Acuerdo 1217 Por el cual se aprueba la incorporación del cambio en los límites de generación y absorción de potencia reactiva de las unidades 1 y 2 de la planta de generación Quimbo y las respectivas curvas de carga

1217

4 Septiembre, 2019

Figura 1. Curva de Carga Unidades 1 y 2 de la central Quimbo

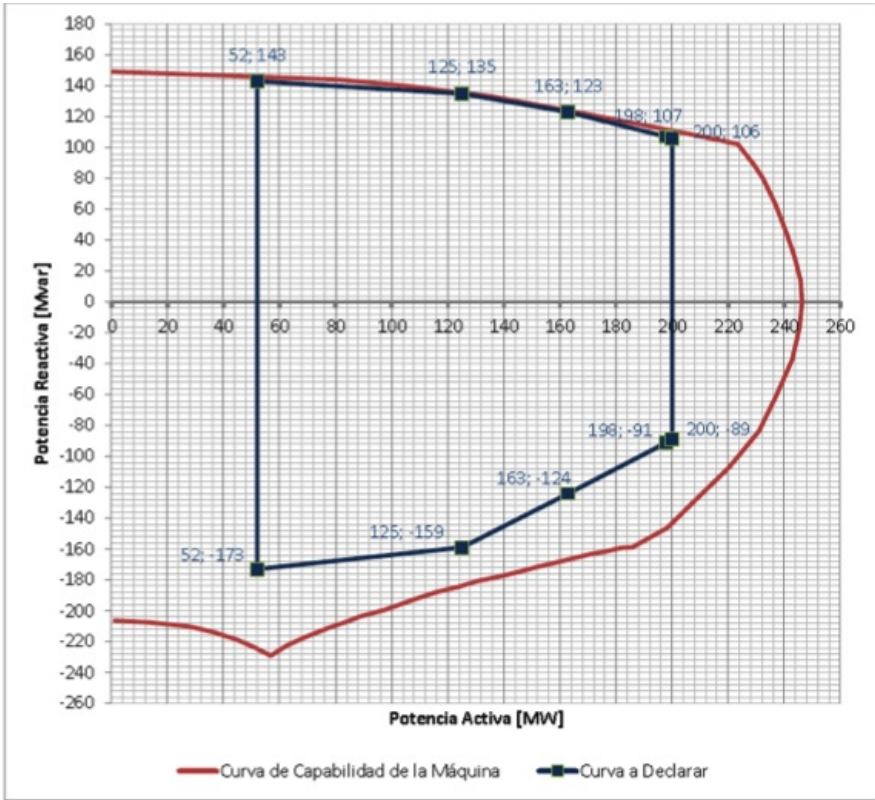
Que como resultado de la realización de las pruebas de potencia reactiva de las unidades 1 y 2 de la planta de generación Quimbo, se encontraron diferencias en los límites de generación y absorción de potencia reactiva, haciéndose necesario solicitar el cambio de los parámetros de la curva de cargabilidad.

Aprobar la declaración de una nueva curva operativa de carga de las unidades 1 y 2 de la planta de generación Quimbo, en las que se define la capacidad para entrega y absorción de potencia reactiva de las unidades en función de la potencia activa generada.

Sobreexcitación			Subexcitación		
P [MW]	Q [Mvar] Antes	Q [Mvar] Después	P [MW]	Q [Mvar] Antes	Q [Mvar] Después
52	+143	+143	52	-173	-173
125	+135	+135	125	-159	-159
163	+123	+123	163	-124	-124
198	-	+107	198	-	-91
200	-	+106	200	-	-89
